Poskytnutí dodatečných informací č. 7

„Výstavba čtyř operačních sálů a sterilizace Krajské zdravotní a.s. – Nemocnice Teplice o.z.“

Výčet upravovaných položek DI ZTI Souhrnně

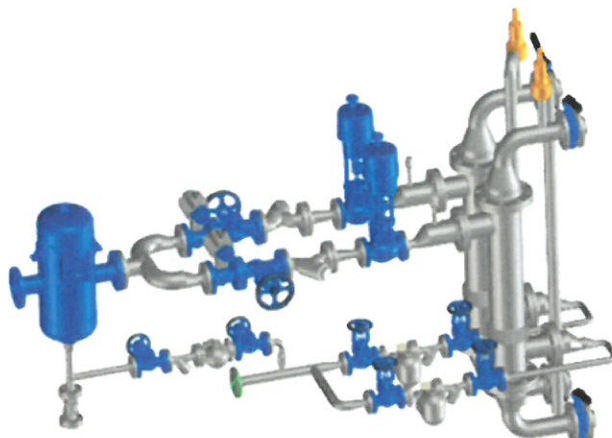
V projektové dokumentaci a ve výkazu výměr jsme zjistili následující rozpory ohledně počtu kusů zařizovacích předmětů a baterií:

- WC závěsné, vč. sedátek a závěsných konstrukcí - VV-11ks, PD-12ks
- PISOÁRY ve VV - automat.keram.-1ks + 4ks nerez automat. - ale v PD jen 1ks.
- UMYVADLA ve VV - 30 + 3ks - ale v PD cca 35ks (některá i značená U3 kulaté zápusťné do desky)

- DŘEZY ve VV žádné (jen sifony) - ale v PD jsou (značené D1-D4 různé velikosti) - cca 12 + 1ks dvojdržez
- BATERIE umyvadlové a dřezové ve VV (různé druhy-stojánkové a nástěnné různých délek) není zřejmé však, zda počet vzhledem k počtu umyvadel, dřezů a výlevků je správný.

- Ve výkazu výměr chybí sprchové sifony k vaničkám - 12ks.
- V citaci v TZ-ZTI D1_01-4e - „Odvod kondenzátu od parních vyvíječů umístěných ve strojovně VZT bude navržen samostatným potrubím přes jednotlivé polypropylenové vychlazovací nádrže. Nádrže budou umístěné nad podlahou na kovové konstrukci a budou navrženy s bočním vtokem a bočním výtokem s nornou stěnou. Výtok bude sveden potrubím nad podlahové rošty“. Ve VV ZTI u vnitřní kanalizace je u položky č. 55-56 - pouze potrubí kondenzátu z PPR d=20mm, ale ve VV žádné vychlazovací nádrže z polypropylénu nejsou.

U vybraných dotazů je popsáno vysvětlení. Zadavatel provedl úpravy položek do slepého rozpočtu. V objektu D1.01 Pavilon operačních sálů a CS / D1.01.4e Zdravotně technické instalace / slepý rozpočet – výčet dotčených položek je na konci odpovědi.

- Dotaz č.1 - oprava počtu ve VV dle PD na 12 ks.
- Dotaz č.2 - pisoár v PD 1 ks – souhlasí s VV a PD, 4 ks nerez.autom. patří k umyvadlům se senzorovou baterií.

- Dotaz č. 3 - počet umyvadel $U1-3ks+U2-26ks+U2*-4ks = 33ks$
 $U3$ a $U4 - 4+4ks$, jsou součástí dodávky technologie, dodávka ZTI pro tyto pozice jsou pouze sifony a baterie.

- Dotaz č. 4 - dřezy D1-D5, vč. DD nejsou součástí dodávky ZTI (dodávka v jiné části PD – výrobky PSV, vestavba OS, Lékařská technologie apod.), dodávka ZTI pouze sifony a baterie.

- Dotaz č.5 - umyvadlové baterie nástěnné $U2-26ks+U4-4ks = 30ks$
 - umyvadlové stojánkové – $U1-3ks+U3-4ks = 7ks$
 - dřezové nástěnné 200 mm – $D2-1ks+D3-4ks+D4-3ks+D5-4ks = 12ks$

- dřezové nástěnné 300 mm – $DD-1ks+VD-8ks = 9ks$
 - dřezové stojánkové – $D1 - 4ks$
- Dotaz č. 6 - sifony jsou uvedené v položce sprchové vaničky – dodávka a montáž vč. sifonu – pol. 129 a 130

- Dotaz č. 7 - vychlázovací nádrže jsou ve VV - pol. č.48 – oprava počtu na 12 ks

Zadavatel provedl úpravy položek do slepého rozpočtu. V objektu D1.01 Pavilon operačních sálů a CS / D1.01.4e Zdravotně technické instalace / slepý rozpočet

- opravena položka č 161, 48, 79, 120, 122, 126, 128, 136, 139, 141, 144, 145, 146, 152, 155, 156, 157.
- nově zrušena položka č 140.
